Commune de Plombières

**Modification du régime  
d'assainissement de la zone  
d'habitat, d'activité économique  
mixte et d'aménagement  
communal concerté du village de  
Hombourg**

Etude technique, environnementale et financière

**Objet : Modification du régime d'assainissement pour le village de Hombourg. – PASH Meuse aval**

Figure 2 : Partie de la zone transitoire à orienter vers l'assainissement collectif

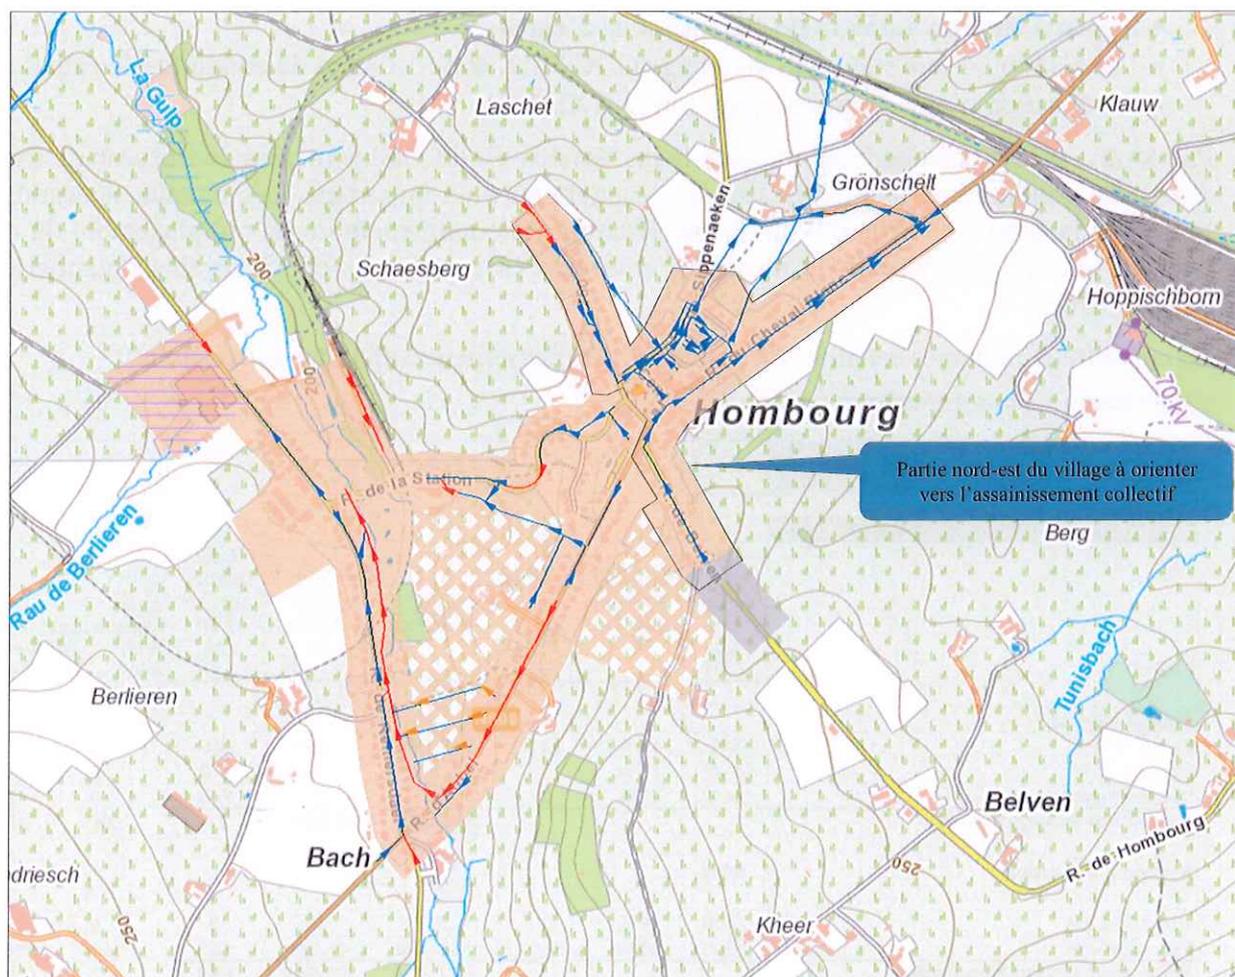
Compte tenus de ce qui précède, nous proposons de réorienter le nord-est du village (voir figure 2) vers le régime d'assainissement collectif, le sud-ouest serait quant à lui réorienté vers l'assainissement autonome.

Proposition de révision du PASH :

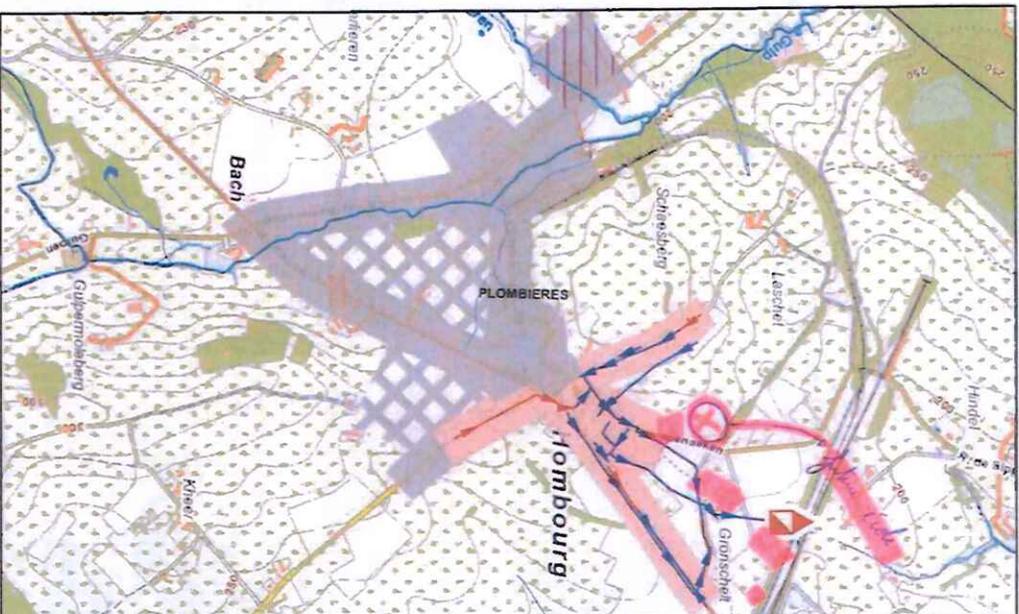
Concernant la partie nord-est du village à réorienter vers l'assainissement collectif avec la construction d'une nouvelle station d'épuration à l'arrière de la rue Hindel, nous souhaiterions que les habitations des rues de Sippenaeken et de Hindel, bien que situées dehors d'une zone d'habitat au plan de secteur, puissent également être raccordées à la future station d'épuration vu que l'égout (ou le futur égout) public se situe à proximité de ces habitations. Aussi, la future école communale du village va, plus que probablement, s'implanter rue de Sippenaeken, dans le prolongement de la zone d'habitat à caractère rural. Nous vous joignons en pièce jointe un plan annoté avec nos remarques.
